**ШТУЦЕРА САНИТАРНЫХ УЗЛОВ
САМОЛЕТОВ И ВЕРТОЛЕТОВ**

ГОСТ 12809-80

Изменение № 1 ГОСТ 12809—80 Шуцера санитарных узлов самолетов и вертолетов. Типы и размеры

Черт. 1

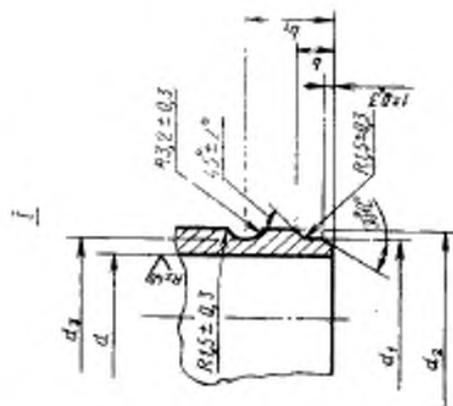
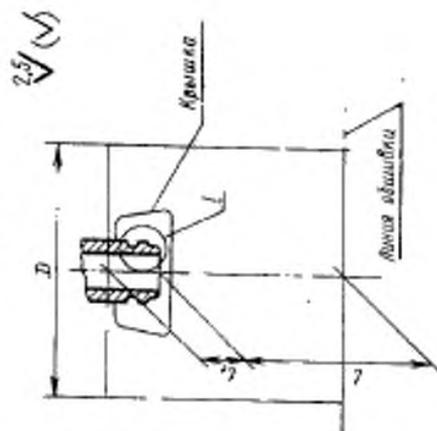
Пункт 3. Чертеж 1. Заменить обозначение шероховатости поверхности:

Тип 1. $\sqrt[2,5]{(\checkmark)}_{HA}$ $\sqrt[1,6]{(\checkmark)}$;

выносной элемент 1. $Rz40$ $\sqrt[6,3]{}$ $\sqrt[5,3]{}$ на $\sqrt[6,3]{}$
